Dodatek č. 1 ke Smlouvě o dílo ze dne 23. 8. 2022

Shora uvedené smluvní strany se dohodly na uzavření dodatku č. 1 (dále jen „dodatek“) ke Smlouvě o dílo ze dne 25. 8. 2022, která byla uzavřena se zhotovitelem jako vybraným dodavatelem veřejné zakázky nazvané: **Výstavba PARKOVIŠTĚ v lokalitě DOMOV U BÍŘIČKY – stavební práce** (dále jen „veřejná zakázka“).

Stavba: Výstavba PARKOVIŠTĚ v lokalitě DOMOV U BIŘIČKY - stavební práce

Rekapitulace změnových listů k 30. 11. 2022

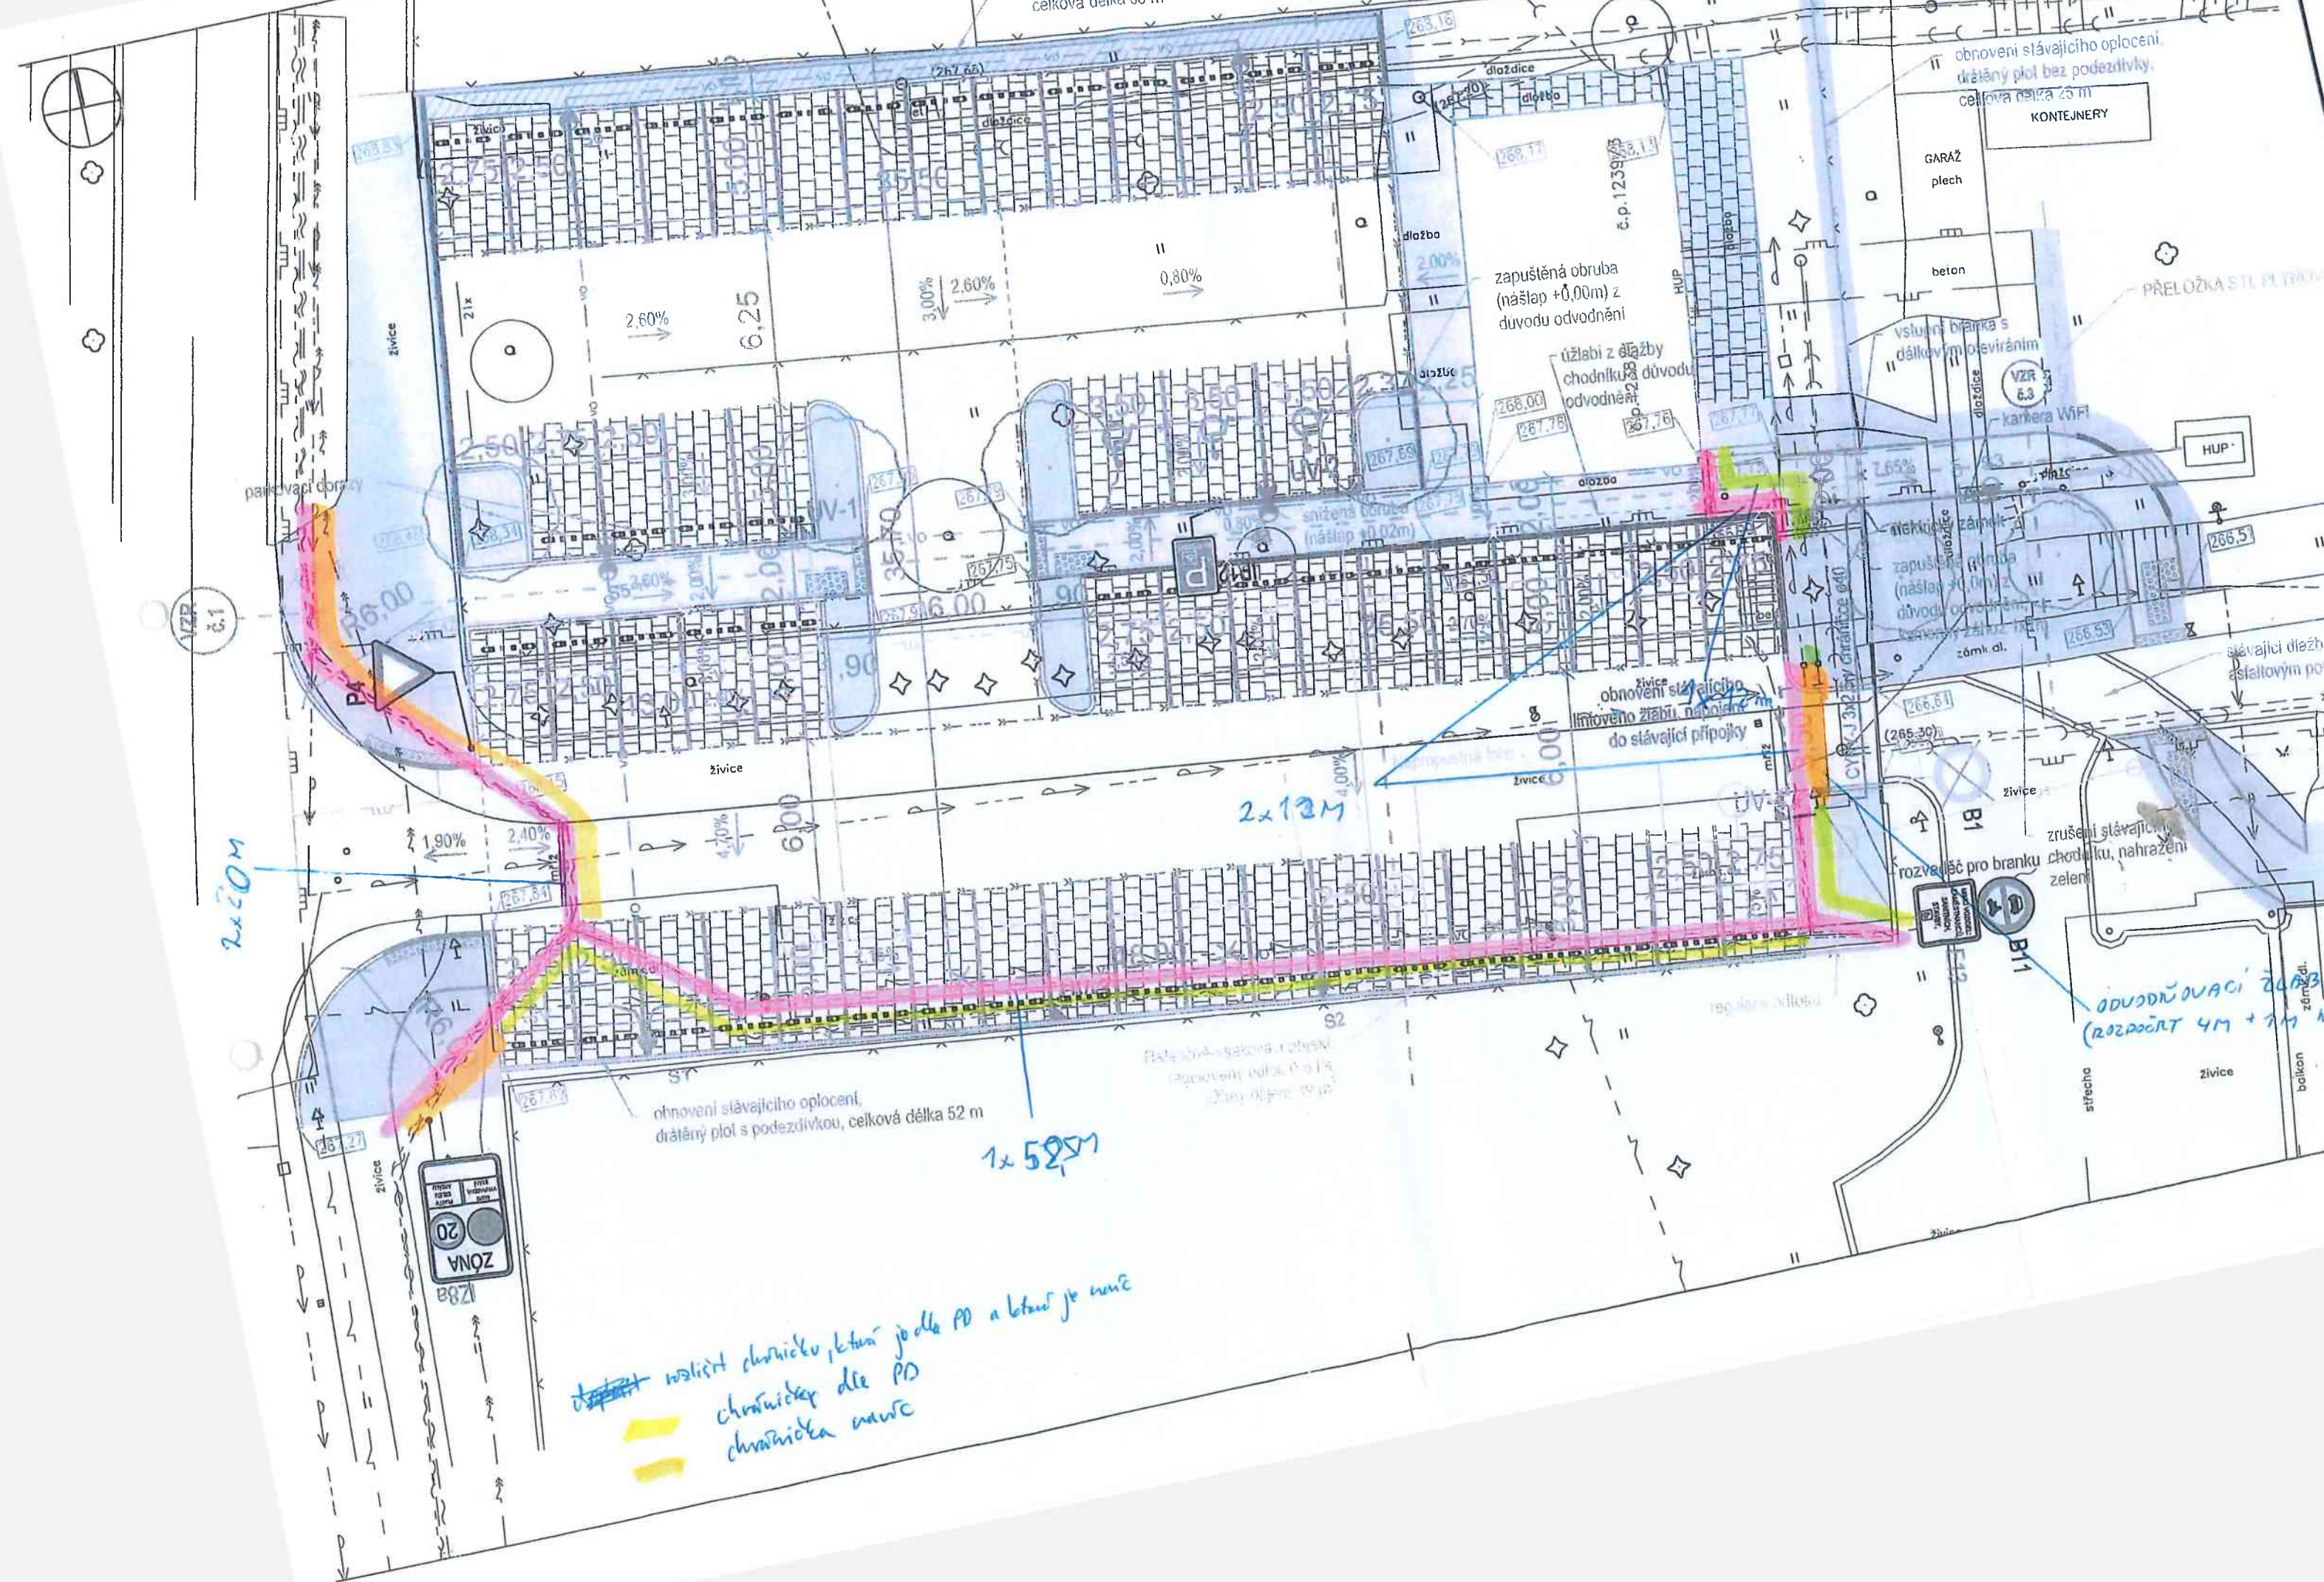
ZMĚNOVÝ LIST		číslo ZL: 002	
Název projektu:	Výstavba PARKOVIŠTĚ v lokalitě DOMOV U BÍŘICKY – stavební práce		
Zhotovitel:	EUROVIA CS, a.s		
Objednatel:	Královéhradecký kraj, Pivovarské nám. 1245, 500 03 HK, IČO: 70889546		
Změnový list vystavil:	Ing. Ivo Frank		
Datum:	15. 11. 2022		
Předmět změny: Objekt SO 101.1 – Komunikace a zpevněné plochy – Doplnění chrániček stávajících kabelů Popis a zdůvodnění změny: Při provádění zemních prací v rámci objektu SO 101.1 bylo zjištěno, že stávající sdělovací kabely správce sítě CETIN a stávající kabely veřejného osvětlení, se nachází v úrovni aktivní zóny. Z důvodu ochrany těchto sítí před statickými a dynamickými účinky od budoucí dopravy na komunikaci a zpevněných plochách, je nutné tyto sítě zahloubit alespoň 0,3 m pod úroveň aktivní zóny, doplnit chráničku (kabelový žlab s víkem) a do úrovně aktivní zóny obetonovat. Výškové vedení výše zmíněných sítí nebylo popsáno v žádném z vyjádření správců existujících sítí, a tudíž PD nepředpokládala nutnost jejich ochrany.

Přílohy změnového listu: změnový rozpočet, situační zakres			
Důvodem vícepráce / méněpráce		chyba zhotovitele ☐	vyšší moc ☐
Záměr objednatele ☐		jiné okolnosti ☒	
Chyba v PD ☐			
Cena méněprací bez DPH: 0,-		Cena víceprací bez DPH: 44.604,75	
Výsledná cena změny bez DPH: 44.604,75		Nově sjednaná lhůta dokončení díla: Prodloužení lhůty dokončení díla se nesjednává	
Níže podepsané osoby potvrzují uvedenou změnu rozsahu díla:			
Za technický dozor Souhlasí: Ing. Jaroslav [redacted]		Za zhotovitele: Souhlasí: Ing. Ivo Frank	
Datum: 15/11/2022		Datum: [redacted]	
Za autorský dozor Souhlasí: Ing. Robert [redacted]		Za objednatele: Souhlasí: [redacted]	
Datum: 15.11.2022		Datum: [redacted]

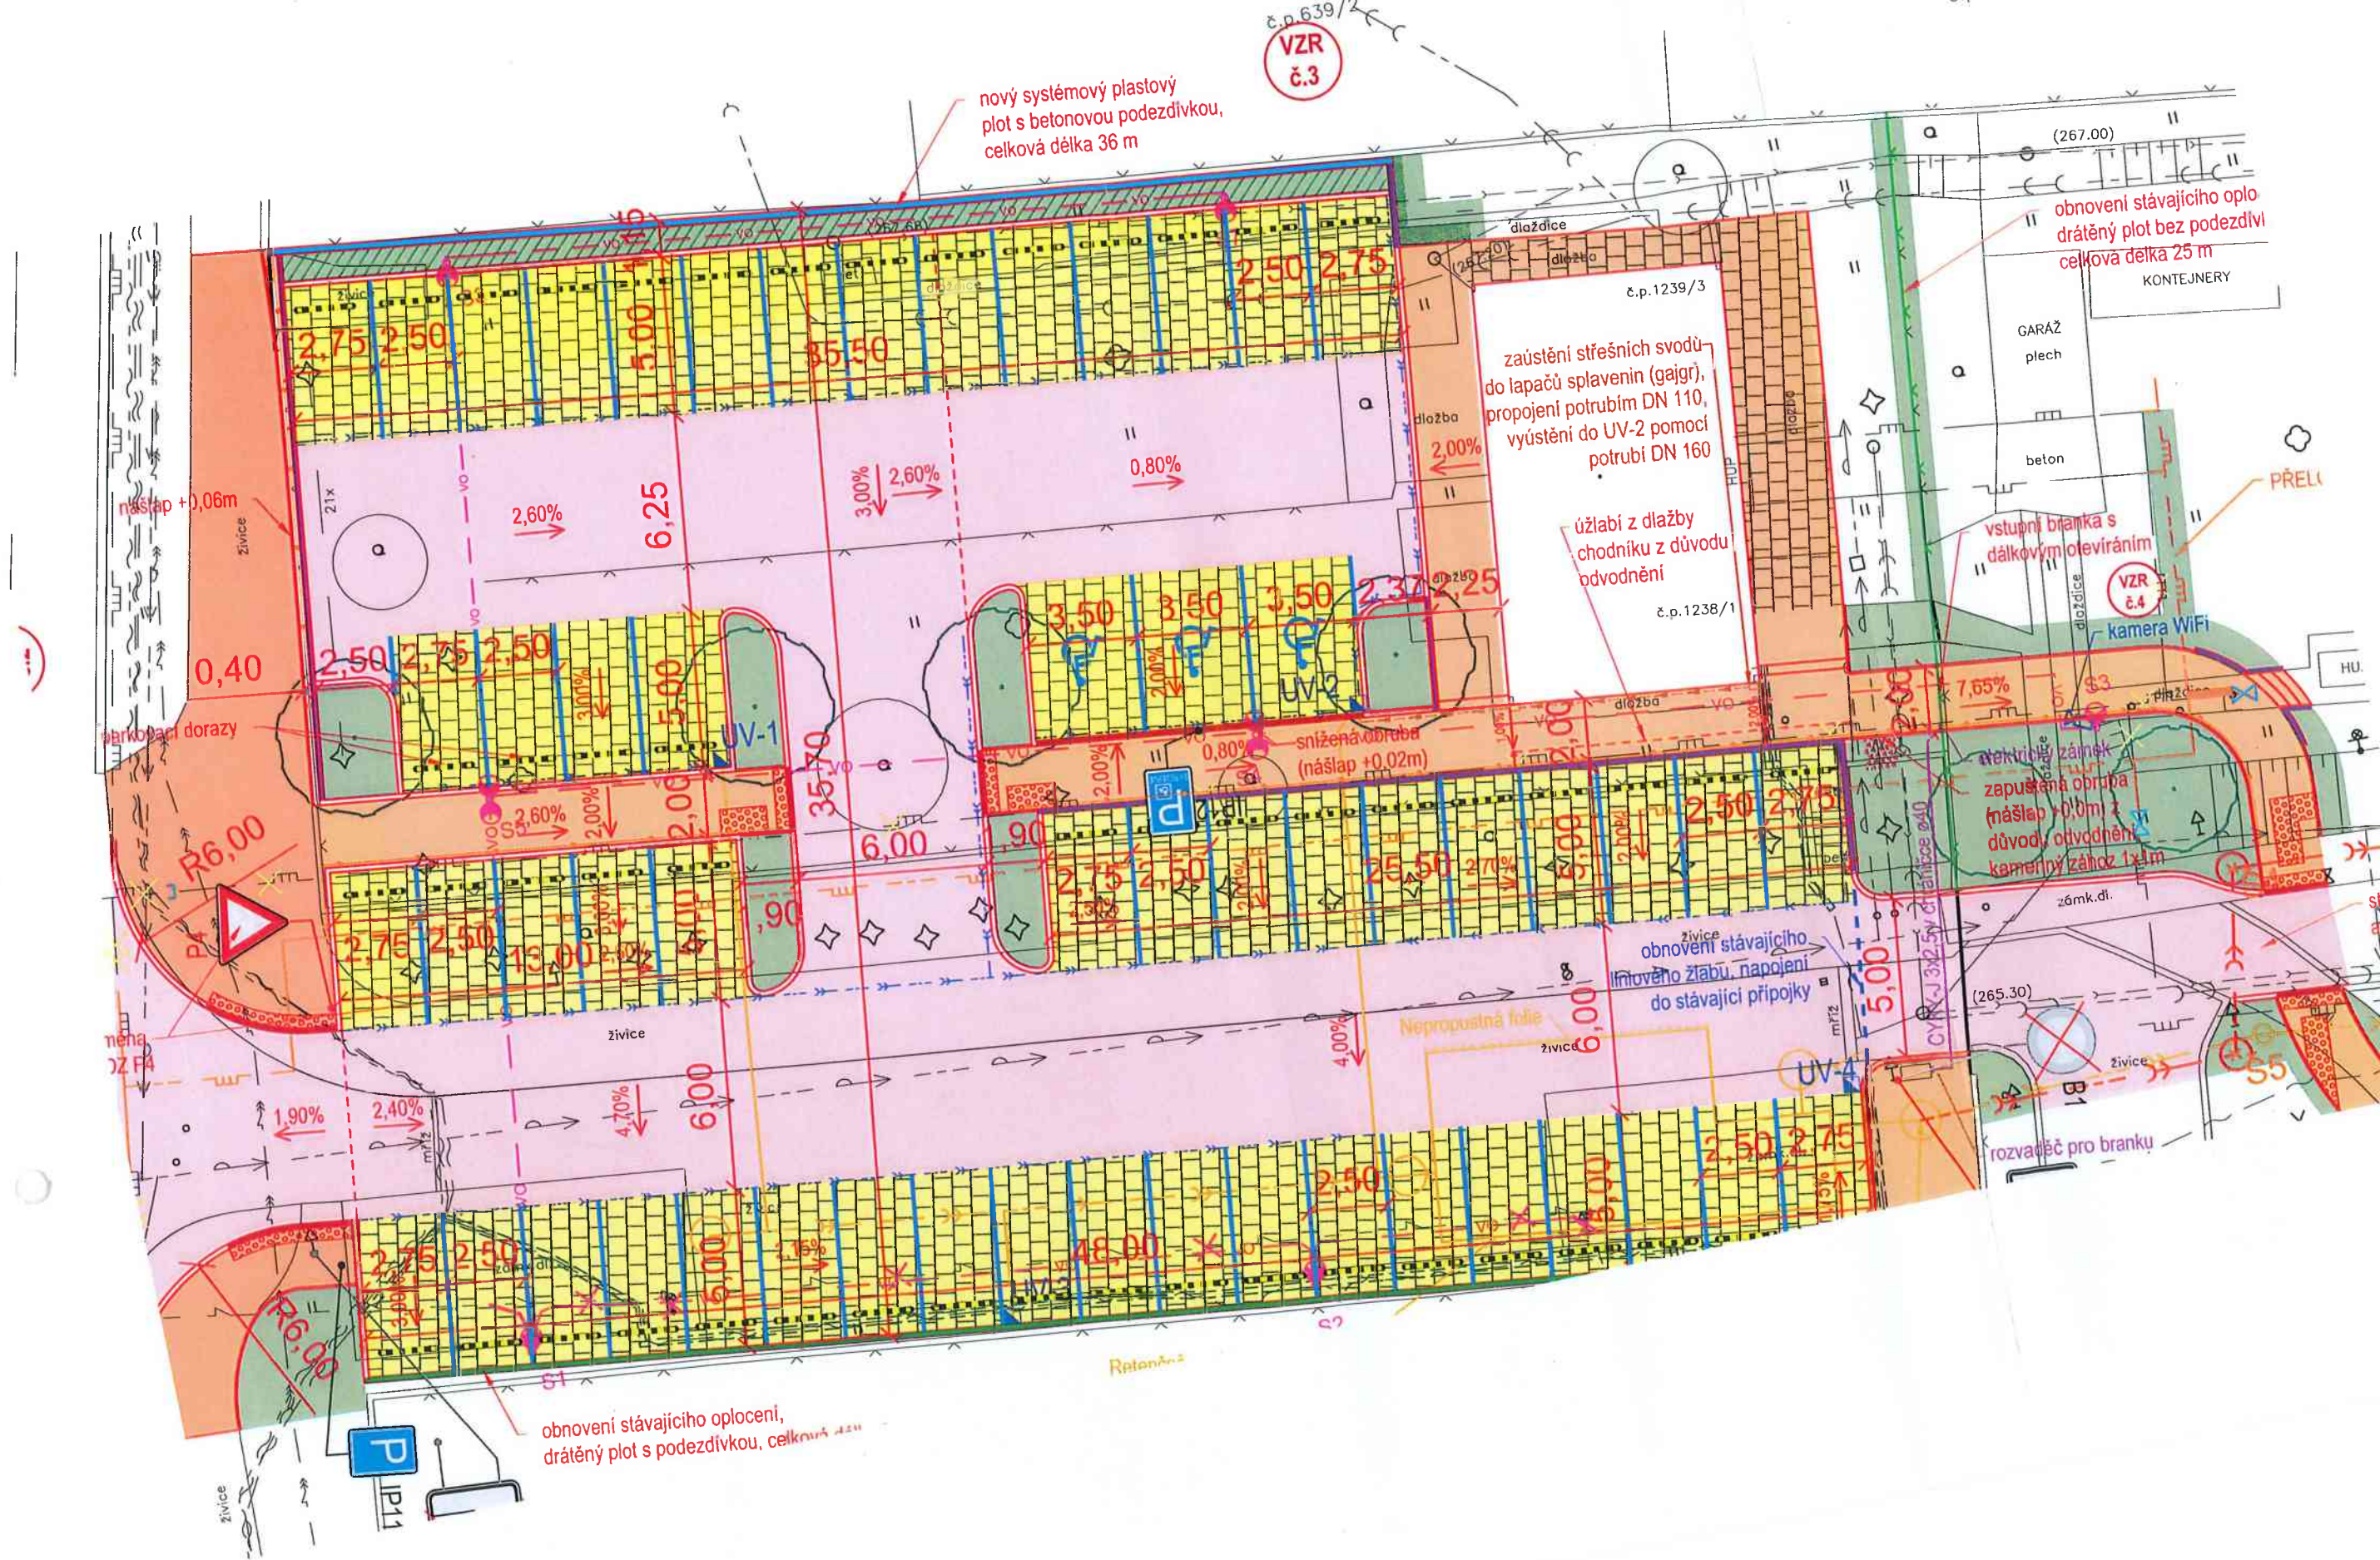
ZMĚNOVÝ LIST		číslo ZL: 003	
Název projektu:	Výstavba PARKOVIŠTĚ v lokalitě DOMOV U BÍŘIČKY – stavební práce		
Zhotovitel:	EUROVIA CS, a.s		
Objednatel:	Královéhradecký kraj, Pivovarské nám. 1245, 500 03 HK, IČO: 70889546		
Změnový list vystavil:	Ing. Ivo Frank		
Datum:	15. 11. 2022		
Předmět změny: Objekt SO 101.1 – Komunikace a zpevněné plochy – Napojení okapových svodů Popis a zdůvodnění změny: Na základě požadavku Domova u Bířčky a Objednatele bude doplněno zaústění 2 jižních dešťových svodů ze střeby objektu „Ubytovny“ do kanalizace prostřednictvím 2 ks lapačů splavenin (geigrů) a PVC potrubí DN 110 (v délce 9 m) a DN 160 (v délce 5 m) s napojením do UV-2. Zadávací dokumentace počítala s ponecháním stávajícího řešení s vyústěním dešťových svodů na terén (nově chodník). Toto řešení je, vzhledem ke zvýšenému výskytu pohybu osob s omezenou schopností pohybu v okolí Domova u Bířčky, nevyhovující.

Přílohy změnového listu: změnový rozpočet, situační zakres			
Důvodem vícepráce / méněpráce Záměr objednatele ☒ Chyba v PD ☐		chyba zhotovitele ☐ vyšší moc ☐ jiné okolnosti ☐	
Cena méněprací bez DPH: 0,-		Cena víceprací bez DPH: 11.815,20	
Výsledná cena změny bez DPH: 11.815,20		Nově sjednaná lhůta dokončení díla: Prodloužení lhůty dokončení díla se nesjednává	
Níže podepsané osoby potvrzují uvedenou změnu rozsahu díla:			
Za technický dozor stav: Souhlasí: Ing. Jaroslav		Za zhotovitele: Souhlasí: In	
Datum: 15/11/2022		Datum: 15	
Za autorský dozor: Souhlasí: Ing. Robert W		Za objednatel: Souhlasí: In	
Datum: 15.11.2022		Datum: 15

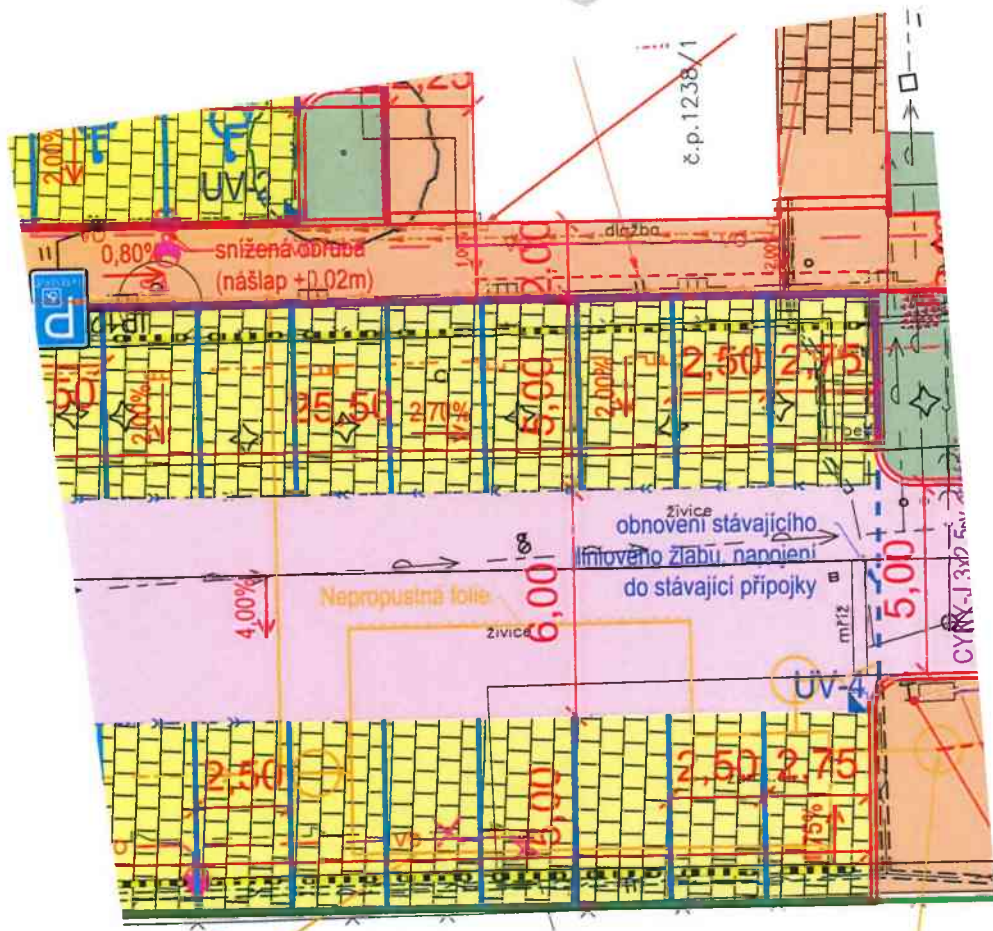
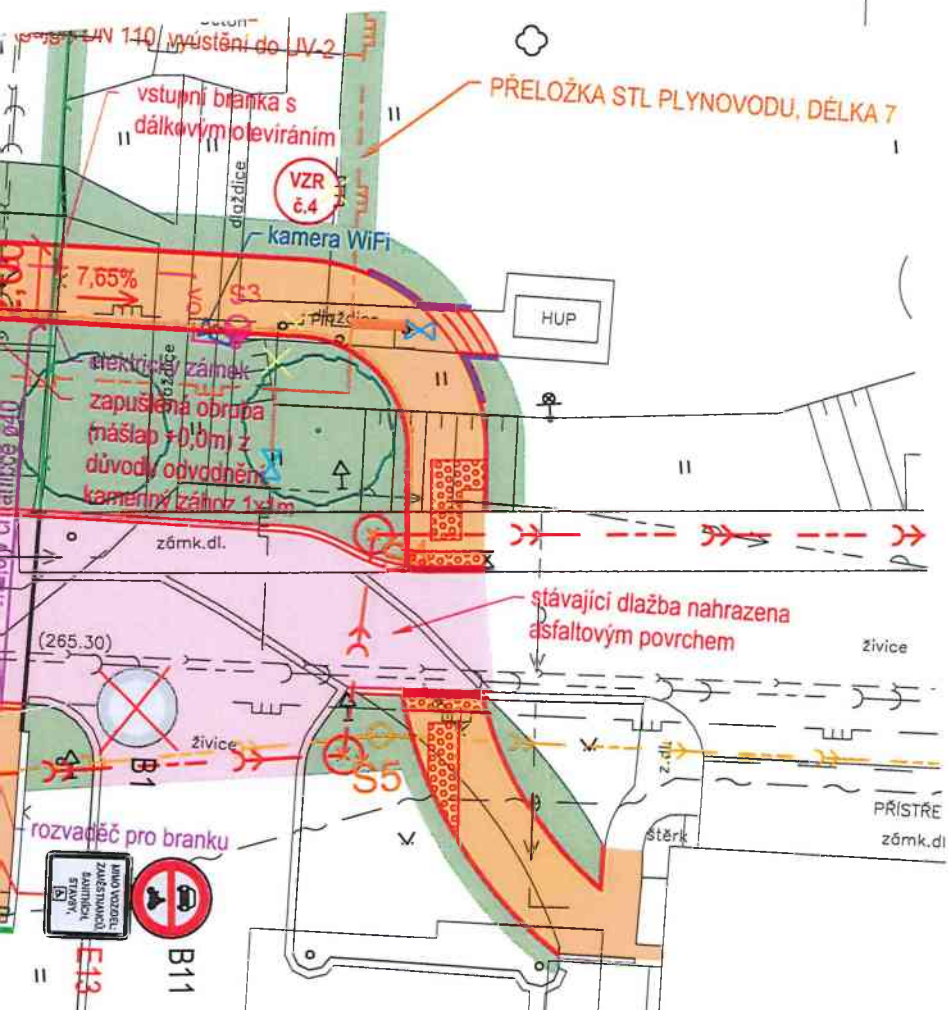
ZMĚNOVÝ LIST		číslo ZL: 004	
Název projektu:	Výstavba PARKOVIŠTĚ v lokalitě DOMOV U BÍŘIČKY – stavební práce		
Zhotovitel:	EUROVIA CS, a.s		
Objednatel:	Královéhradecký kraj, Pivovarské nám. 1245, 500 03 HK, IČO: 70889546		
Změnový list vystavil:	Ing. Ivo Frank		
Datum:	16. 11. 2022		
Předmět změny: Objekt SO 101.1 – Komunikace a zpevněné plochy – Rozšíření zpevněných poježděných ploch v prostoru vjezdové brány Popis a zdůvodnění změny: Na základě požadavku Domova u Bírčiky a Objednatele bude rozšířen výjezd z parkoviště směrem k hlavní budově Domova u Bírčiky (u vjezdové brány) z původně navržených 3,50 m na 5,00 m. Tímto požadavkem dojde k navýšení položek zpevněných ploch a k nutnosti prodloužení ACO drainu v prostoru vjezdové brány. Tento požadavek vznikl z důvodu předpokládaného častého průjezdu a zatáčení nákladních vozidel zásobování.			
Přílohy změnového listu: změnový rozpočet, situační zákres

Důvodem vícepráce / méněpráce Záměr objednatele ☒ Chyba v PD ☐		chyba zhotovitele ☐ vyšší moc ☐ jiné okolnosti ☐	
Cena méněpráci bez DPH: 0,-		Cena vícepráci bez DPH: 32.263,21	
Výsledná cena změny bez DPH: 32.263,21		Nově sjednaná lhůta dokončení díla: Prodloužení lhůty dokončení díla se nesjednává	
Níže podepsané osoby potvrzují uvedenou změnu rozsahu díla:			
Za technický doz. Souhlasí: Ing. Jan [redacted]		Za zhotovitele: Souhlasí: Ing. Ivo Frank [redacted]	
Datum: 16.11.2022 Za autorský doz. Souhlasí: Ing. R. [redacted]		Datum: 16.11.2022 Za objednatele: Souhlasí: Ing. Ladislav Satorie [redacted]	
Datum: 16.11.2022		Datum: 16.11.2022
